**Avis délibéré de la mission régionale
d'autorité environnementale Auvergne-Rhône-Alpes
relatif au projet de mise en compatibilité des plans locaux
d'urbanisme des communes de Bayet et de Broût-Vernet (03)
dans le cadre d'une déclaration de projet pour la création d'une
carrière de matériaux alluvionnaires anciens au lieu-dit « bois de
l'Orme »**

Avis n° 2019-ARA-AU-900

Proposition d'aménagement routier, source : note de présentation des PLU.

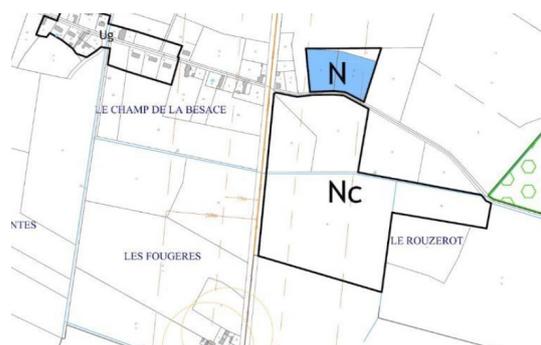
Les aménagements routiers font partie intégrante du projet (note de présentation, p.16) et nécessitent donc d'être pris en compte dans l'évaluation environnementale. Cependant, les impacts de ces aménagements routiers ne figurent pas dans le dossier présenté, ni les mesures d'évitement, de réduction et de compensation.

Zone Nc Bayet, source : note de présentation

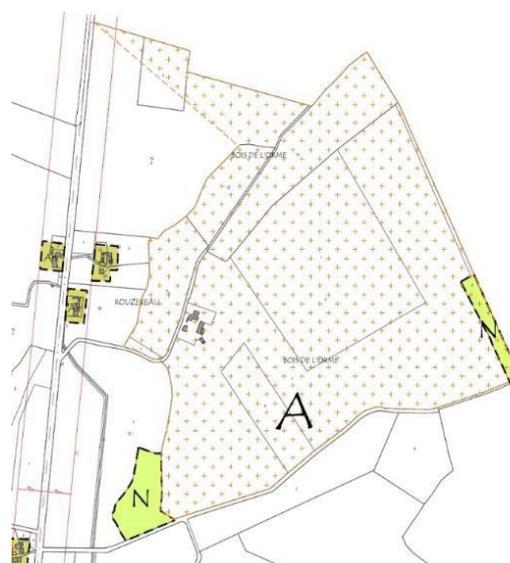
Le dossier ne précise pas pourquoi le projet global porte sur une emprise de 96,25 ha, alors que les zones d'extraction seront localisées sur 70 ha seulement, au sud de l'emprise, sur la commune de Broût-Vernet. La prise en compte des servitudes d'utilité publique, ainsi que les mesures d'évitement au titre de la préservation des enjeux environnementaux, ramèneront cette surface utile à environ 51 ha, auxquels s'ajoutent 5 ha sur la commune de Bayet, dévolus à la plate-forme technique.

L'Autorité environnementale recommande de compléter le dossier en justifiant la nécessité d'étendre la superficie de la zone d'autorisation de la carrière dans les PLU à 96,25 ha alors que seuls 56 ha sont nécessaires à l'activité.
